Krydsombygning Godthåbsvej - Sallingvej - Hillerødgade

Ændringer

Trafikgruppens bemærkninger til det nye forslag:

Figur 1 - Dårlig løsning for cyklist

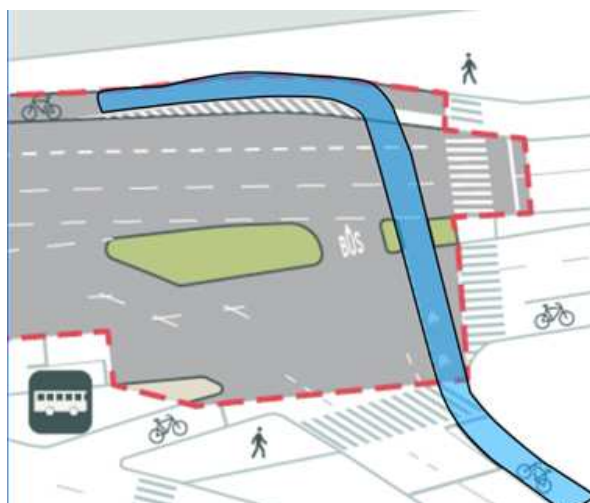
På den nye projektplan er indtegnet en rampe, der fremstår smal og tvinger cyklisten til et brat sving på cykelstien i vestgående retning. På figur 1 er indtegnet med blå farve den plads, der tilsyneladende er afsat for cyklister. Rød pil viser den smalle rampe.

Vil det være muligt at forlænge rampen mod vest og gerne som vist på det forslag vi tidligere har fået tilsendt, jf. figur 2, hvor "cykelruten" fremstår forudsigelig for cyklisterne?

Figur 3 - Nyt forslag, - ingen forbedring

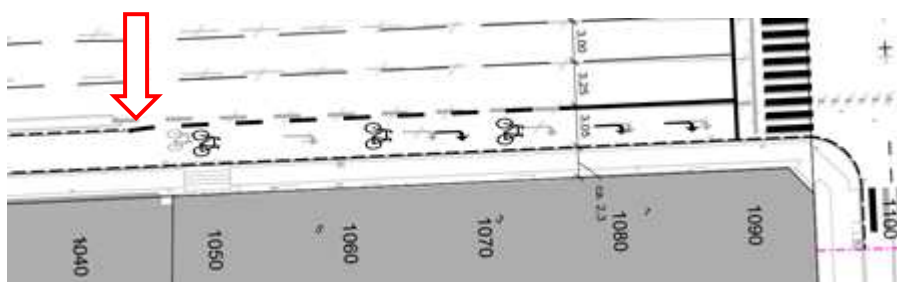
Sallingvej østgående: Det nye forslag er stort set som i dag, jf. figur 3.

At parkeringsbedet er bortfaldet i et nye projekt, er forståeligt nok, men behøver den forlængede cykelsti også at udgå? Se rød pil.

Figur 4 - Tidligere forslag - forlænget cykelsti er at foretrække

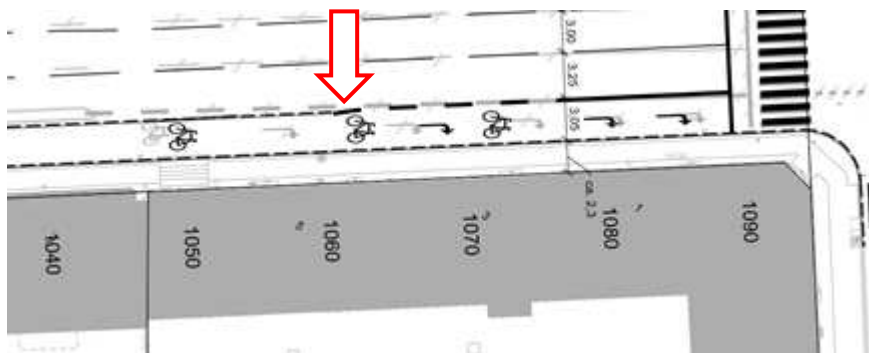
Den forlængede cykelsti er at foretrække, da der herved bliver en kortere strækning, hvor cyklister skal navigere blandt, holdes tilbage af og indtage udstødningsgasser fra biler, der skal til højre.
